PARECER TÉCNICO-CIENTÍFICO

Análise do Estudo de Impacto Ambiental do Projeto
Santa Quitéria de Mineração de Urânio e Fosfato da jazida de
Itataia, Ceará, 2025

10 de Abril de 2025

Figura 8 – Desvio da drenagem natural no entorno da Pilha de Fosfogesso e Cal e Seção típica da pilha

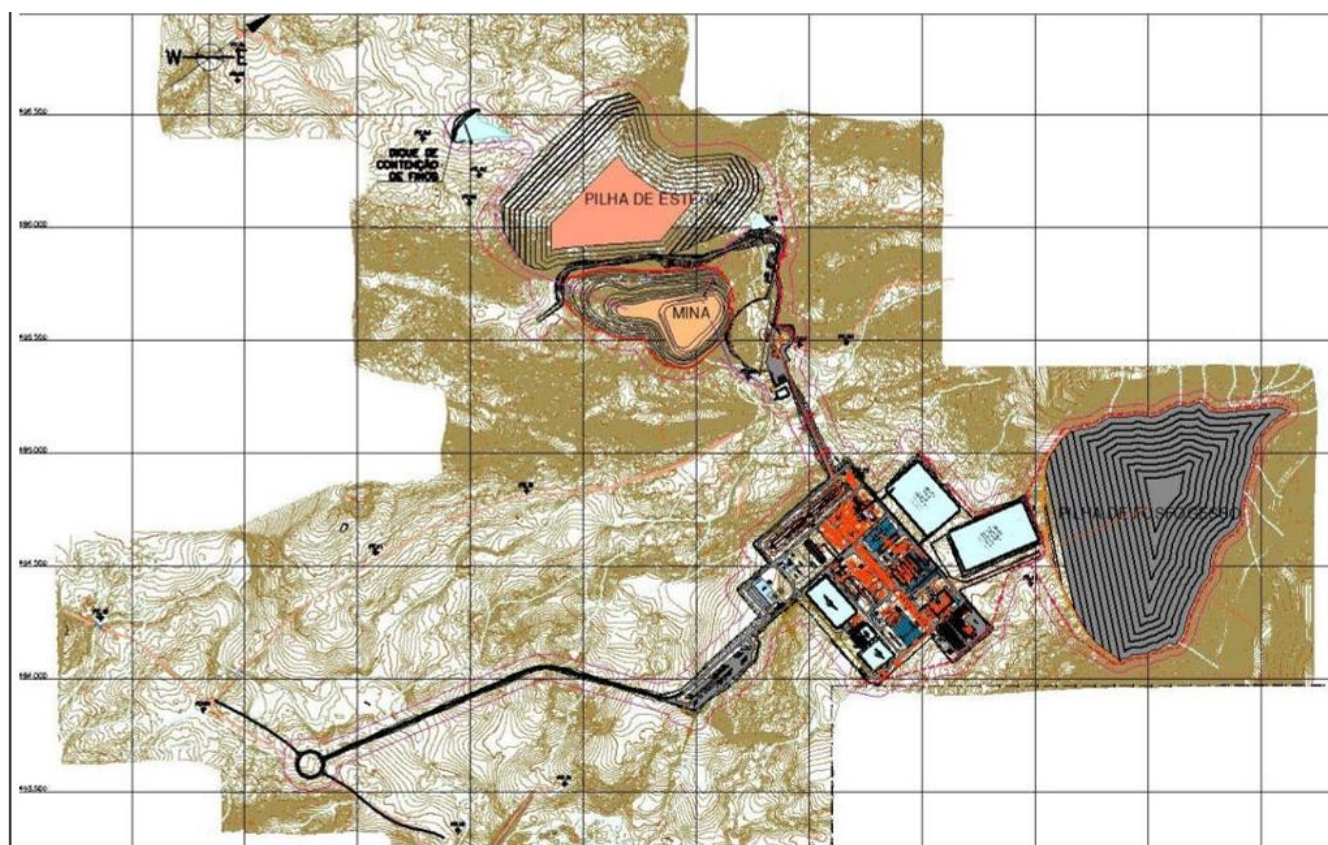
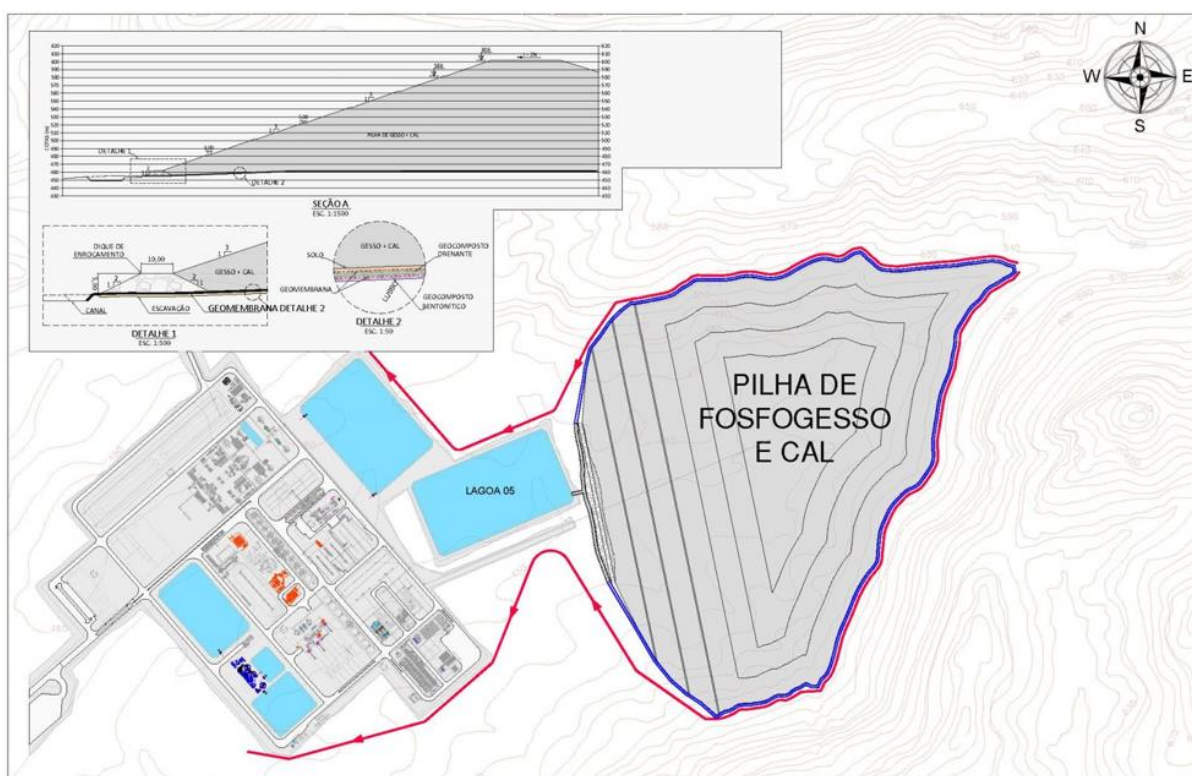
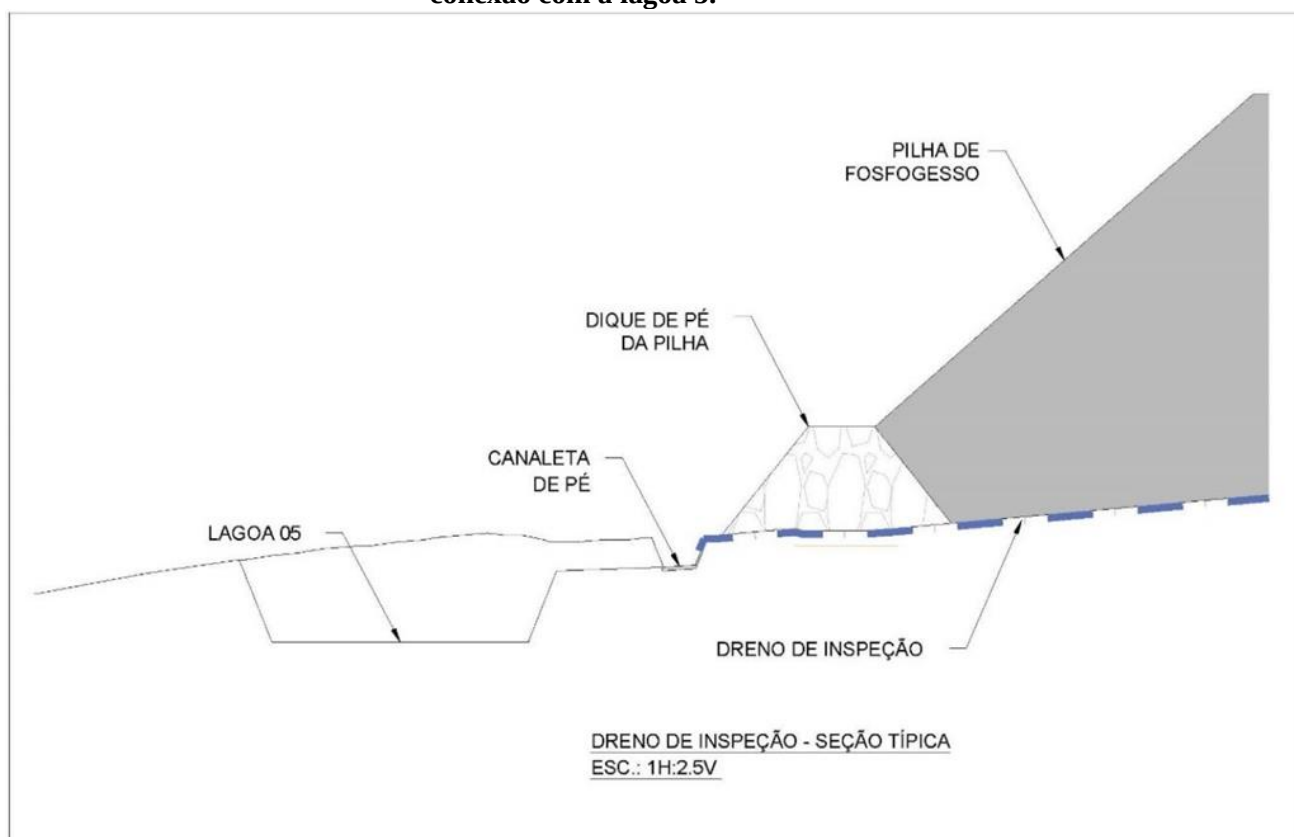
Destaca-se que a Lagoa 5, estrutura integrada à pilha de fosfogesso e cal (ver figura 9), foi classificada como área supervisionada segundo os critérios definidos pela CNEN para o controle radiológico (EIA, 2023, Vol. I, p. 424 – Quadro 9.5-14: Classificação das estruturas do PSQ pela CNEN para o controle radiológico). Ainda de acordo com o EIA, essa instalação está projetada para receber águas do sistema de drenagem e da pilha de fosfogesso e cal e fornecer efluentes para a Lagoa 1, que por sua vez abastece a Unidade de Beneficiamento Mineral (EIA, 2023, Vol. I, p. 473 – Quadro 9.7-1: Circuito de Recirculação das Águas e Efluentes do PSQ), o que evidencia sua vinculação com as atividades auxiliares à produção.

Figura 10 – Arranjo Geral do Projeto Santa Quitéria.

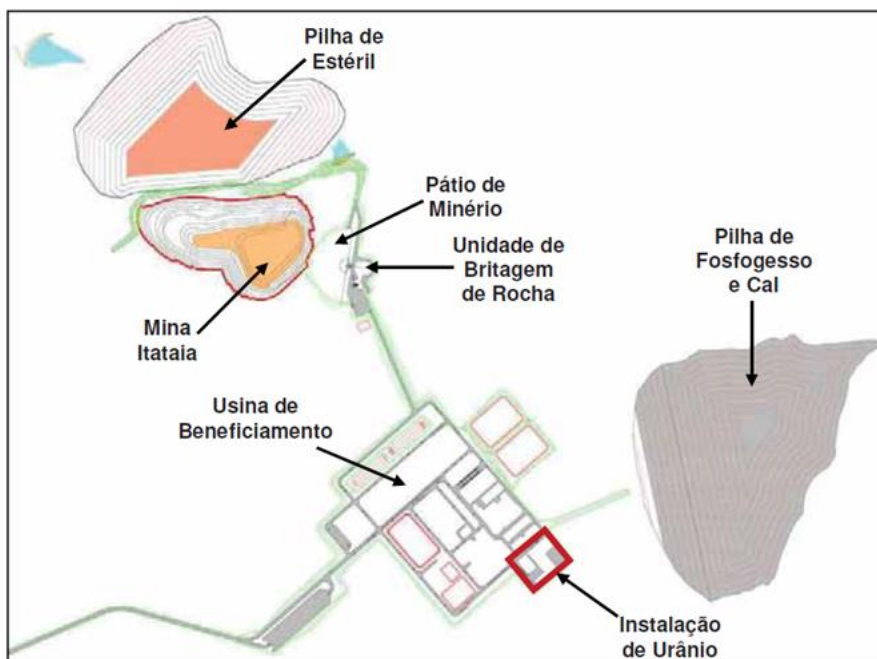
Uma área industrial interna da Usina de Beneficiamento, denominada Instalação de Urânio, será classificada como uma *instalação nuclear*. Todas as demais estruturas e áreas do Empreendimento, incluindo a Mina Itataia, o Pátio de Minério e a Unidade de Britagem de Rocha, a Pilha de Estéril, a Pilha de Fosfogesso e Cal e as demais áreas da Usina de Beneficiamento, serão classificadas como uma *instalação mineroindustrial*. Nesse caso, será empregada a nomenclatura Instalação Minero Industrial para designar todas as demais áreas do Empreendimento que não envolvam a Instalação de Urânio. Isto é, em uma visão geral, o PSQ pode ser interpretado como uma instalação mineroindustrial, mas que apresenta uma instalação nuclear vinculada a seu processo produtivo, ocupando uma fração da área da Usina de Beneficiamento.

Essa delimitação conceitual e territorial entre instalação nuclear e instalação minerioindustrial, adotada como base nos programas de monitoramento ambiental do PSQ, tem implicações relevantes na qualidade e abrangência das medidas de controle propostas. Ao restringir os parâmetros mais rigorosos apenas à pequena fração da planta industrial classificada como instalação nuclear, o empreendimento reduz significativamente as exigências normativas e operacionais em áreas que igualmente lidam com material radioativo e apresentam potencial de emissão de contaminantes. Tal estratégia compromete a rastreabilidade das fontes de exposição, obscurece a distinção entre emissões acidentais e operacionais, e reduz a eficácia da proteção ambiental e da saúde pública, especialmente no que se refere à exposição ocupacional e comunitária.
